# Fiat Punto199: perdita di acqua di raffreddamento

Produttore	Fiat
Modello di veicolo	Punto 199
Motore	1,2i/1,4i a 8 valvole
Anno di costruzione	2012 – 2019
Problema	Perdita di acqua di raffreddamento

Tubo dell'acqua di raffreddamento del radiatore

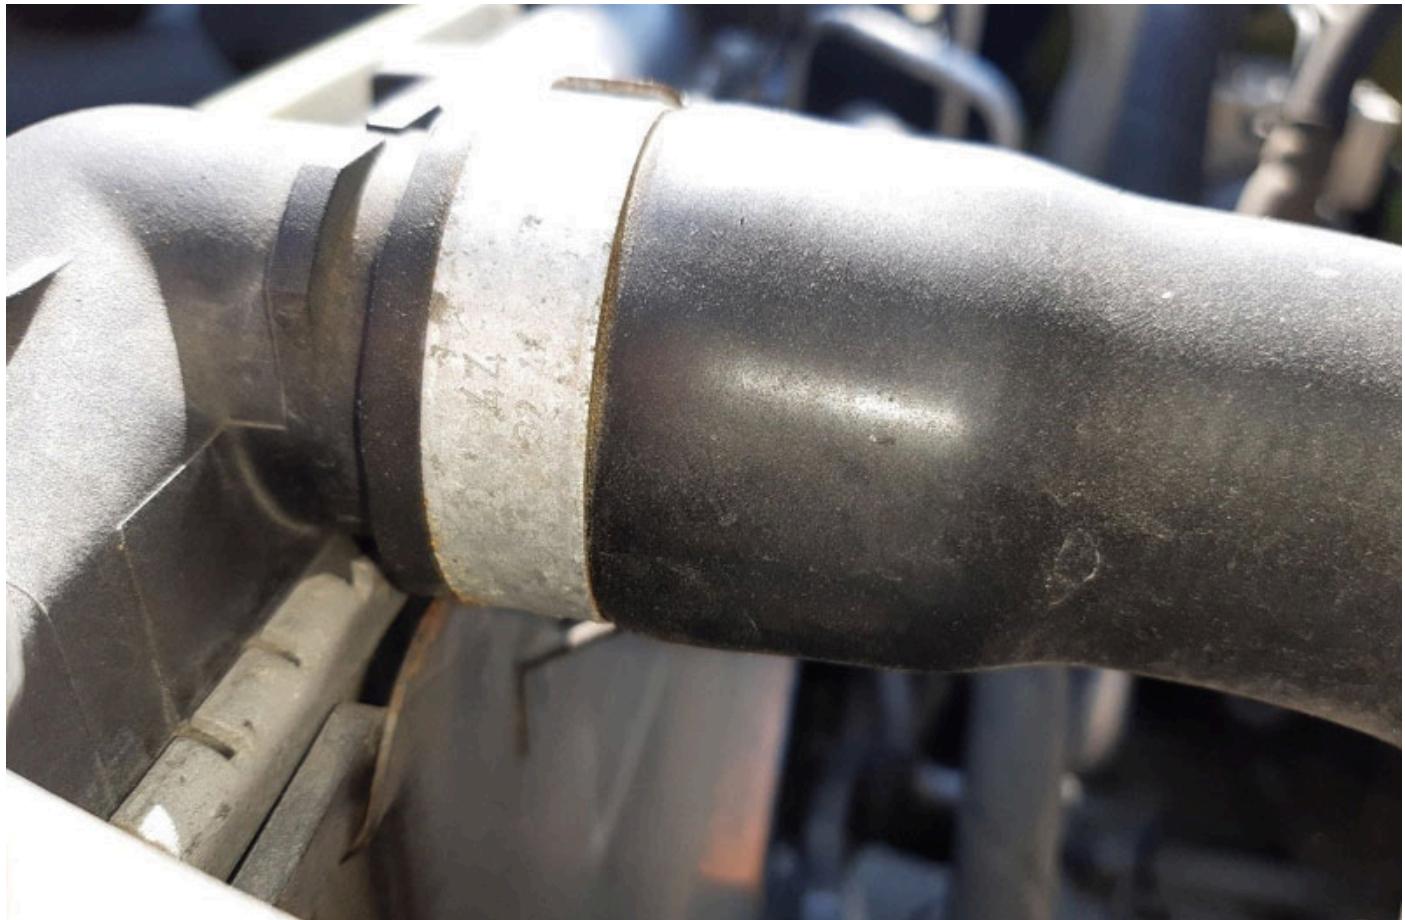
Se i veicoli summenzionati perdono liquido di raffreddamento, prestare particolare attenzione al tubo del liquido di raffreddamento superiore del radiatore.

Se viene rilevata una perdita, il tubo può essere sostituito con una versione modificata (55703225).

Dopo la riparazione, secondo le istruzioni del produttore, il sistema di raffreddamento deve essere rabboccato, il sistema di raffreddamento deve essere sfiatato e la sua tenuta deve essere controllata.
